改善箇所説明図

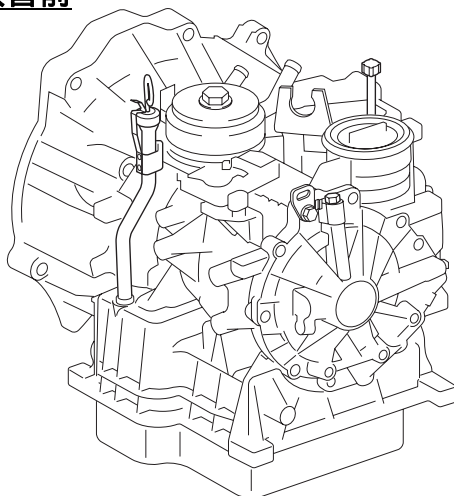
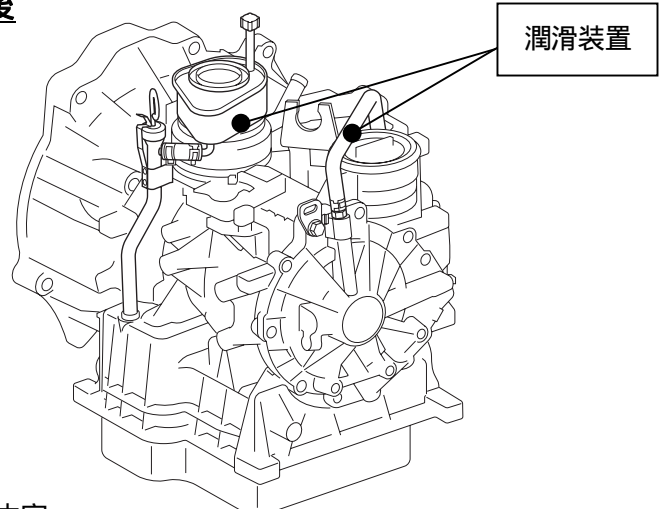
全車両、ドライブシャフトの回転力から減速ギヤ用シャフトの左側ベアリングの摩耗を点検し、
 摩耗が認められるものは自動変速機を対策品に交換する。
 摩耗が認められないものは潤滑装置を追加する。

注：□ は追加部品を示す。
